Retour de compléments du 5 décembre 2024
Installation d'une centrale photovoltaïque au sol sur la parcelle ZE 87 située « Le Bourg ouest »
à Sauvât (15)

Réponse à la demande de complément d'information ci-dessous :

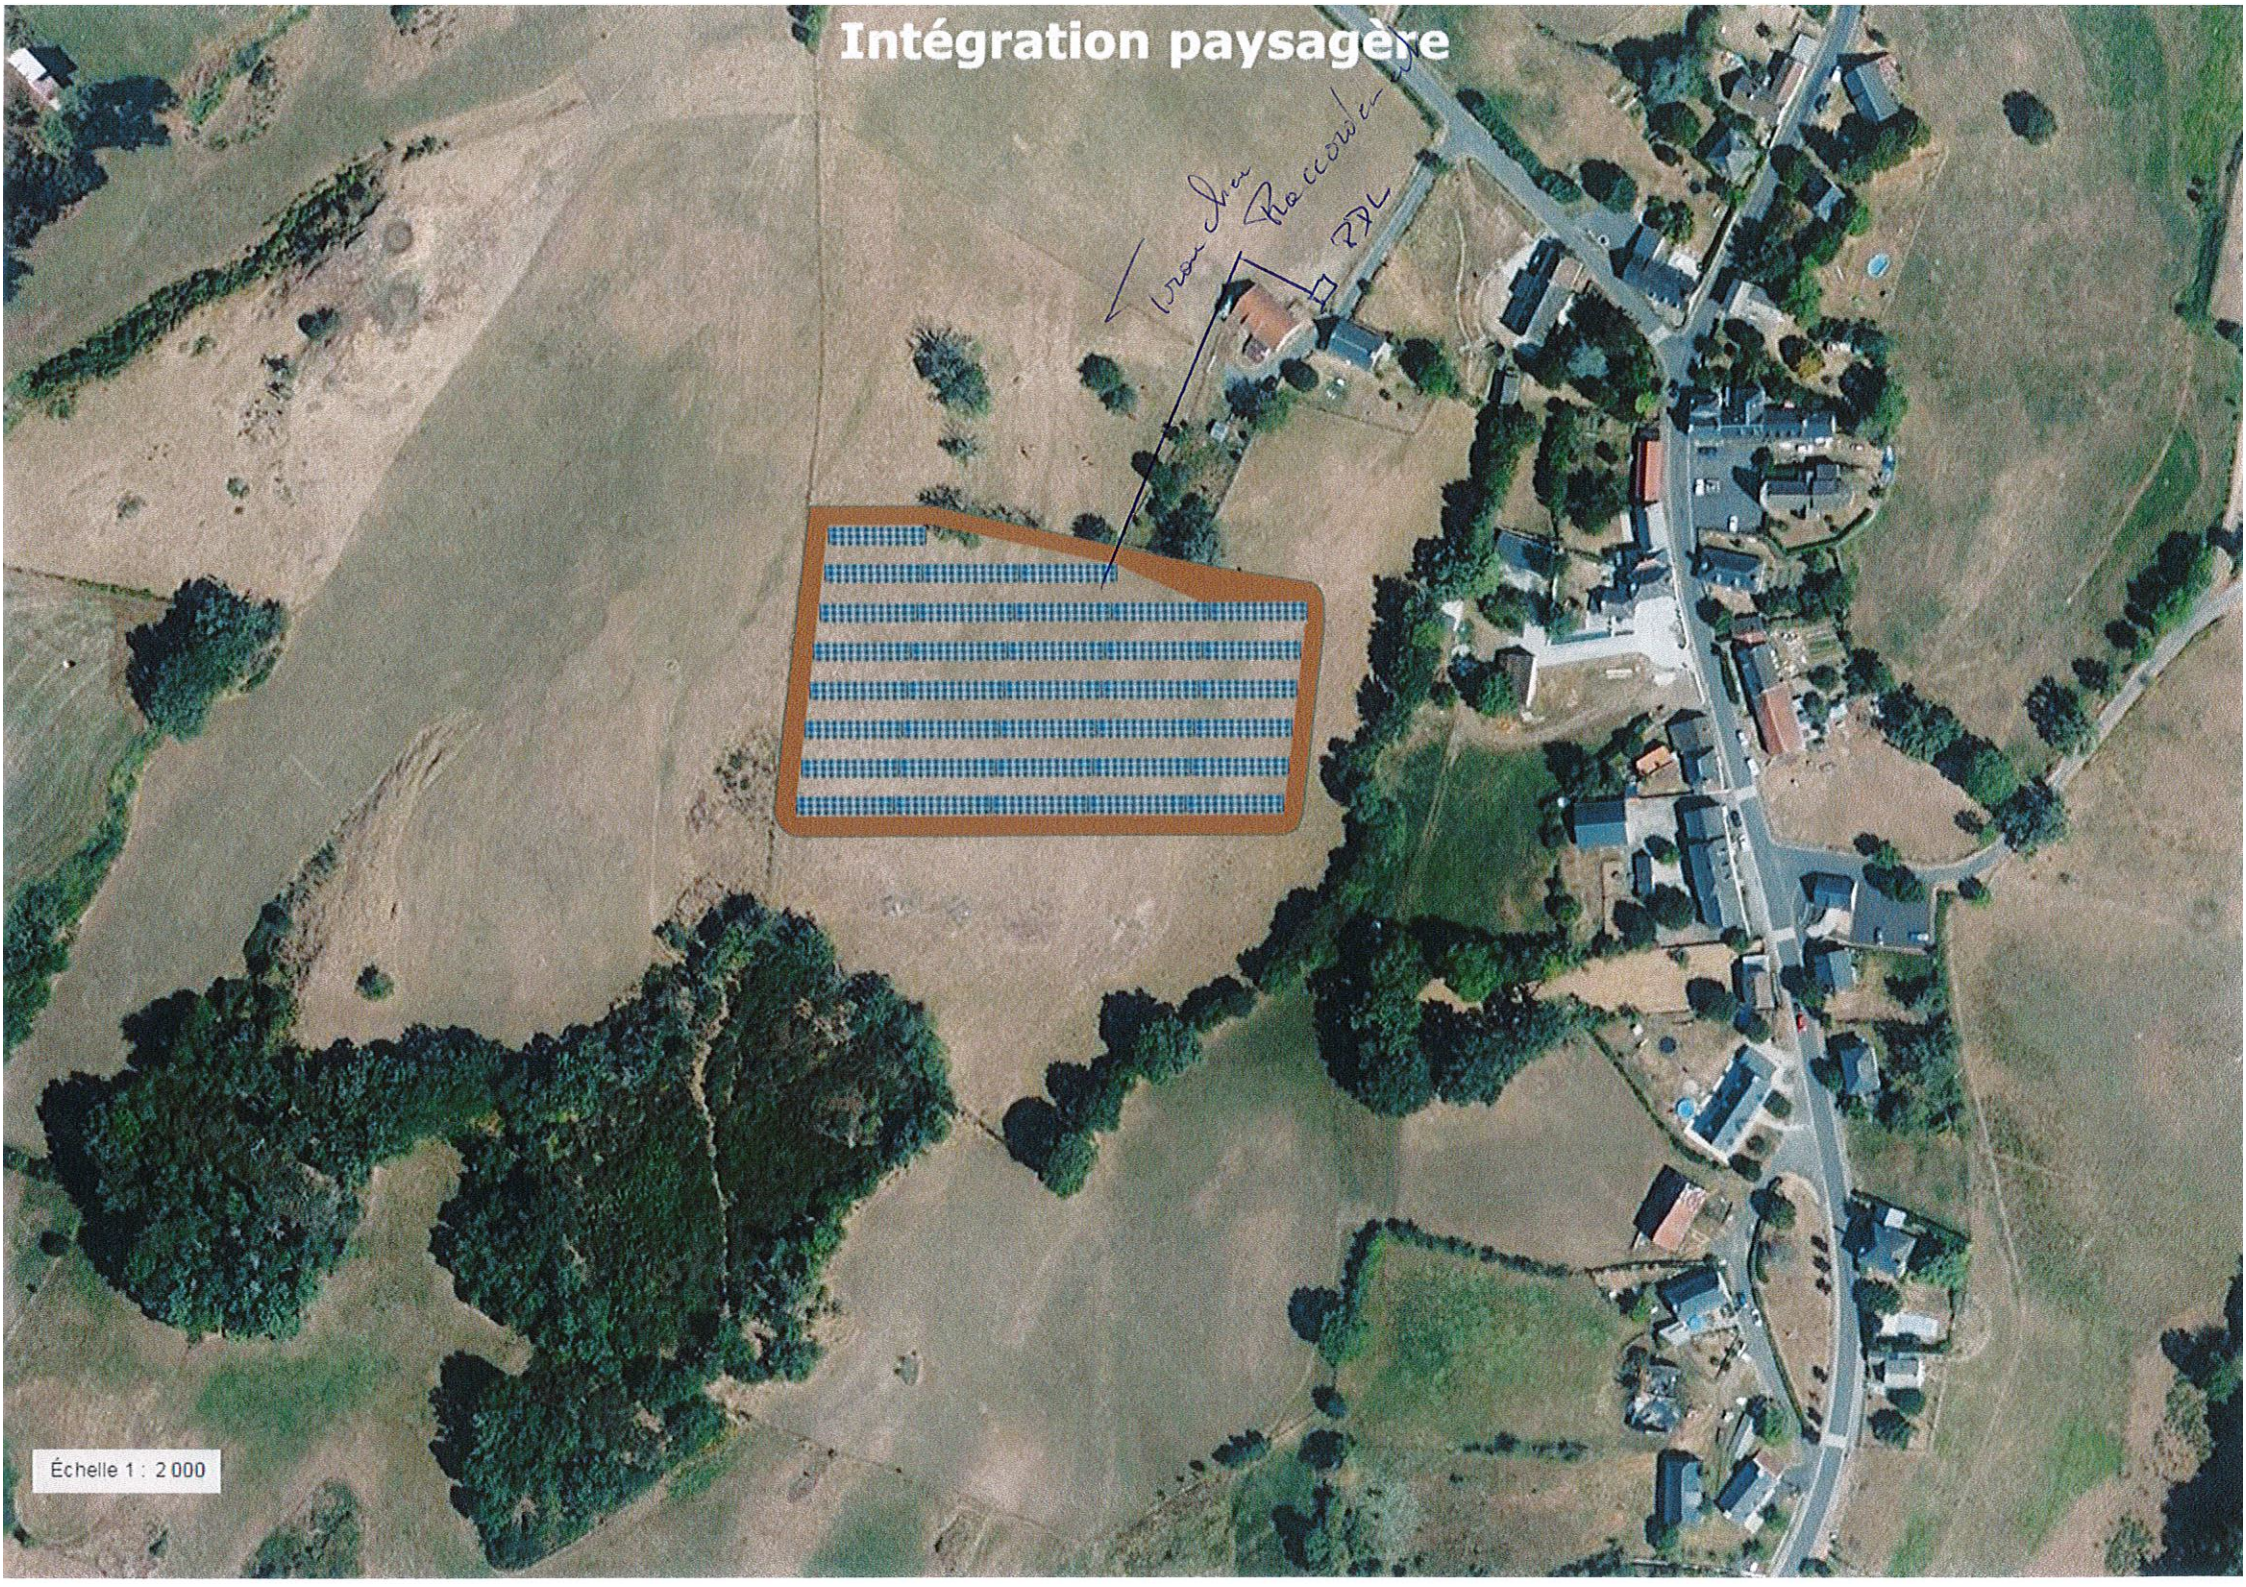
- ☐ **le tracé envisagé jusqu'au réseau public en détaillant les travaux de raccordement jusqu'au poste source** (situation du poste source et sa capacité, plan du tracé, milieux traversés, ...) ;

Réponse : Nous devons simplement réaliser une tranchée qui relie le début de la centrale au domaine public (coffret ENEDIS). Toutes les interventions en domaine public seront réalisées par ENEDIS (pose de coffrets et de transformateurs). La tranchée sera réalisée comme indiqué sur le plan ci-dessous, nous ne pensons pas qu'elle puisse avoir des impacts sur l'environnement.
